**НАКОНЕЧНИКИ КАБЕЛЬНЫЕ ШТИФТОВЫЕ
С ОТКРЫТЫМ ХВОСТОВИКОМ, ЗАКРЕПЛЯЕМЫЕ
НА ЖИЛАХ И ИЗОЛЯЦИИ ПРОВОДОВ**

**ГОСТ
22002.13-76***

Изменение № 2 ГОСТ 22002.13—76 Наконечники кабельные штифтовые с открытым хвостовиком, закрепляемые на жилах и изоляции проводов. Конструкция и размеры

Изменение № 3 ГОСТ 22002.13—76 Наконечники кабельные штифтовые с открытым хвостовиком, закрепляемые на жилах и изоляции проводов. Конструкция и размеры

Черт. 1

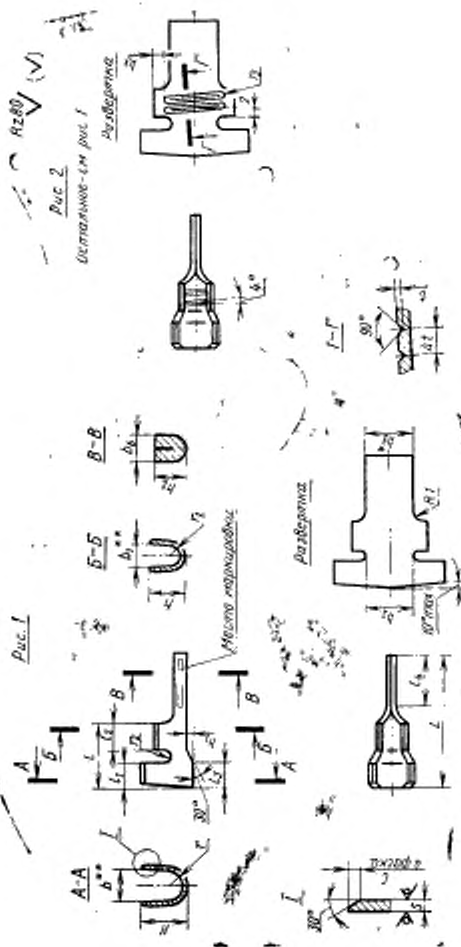
Пункт 3. Чертежи 1, 2. Рис. 1. Размер s дополнить знаком: *; размеры h_1 , l_2 , l_4 дополнить знаком: **;
на виде спереди размер r_2 исключить;
изображение развертки дополнить размером — r_2 :

На черт. 1

На черт. 2

Пункт 3. Чертеж 2. Рис. 1. Заменить размер: b_2 на b_6 ;
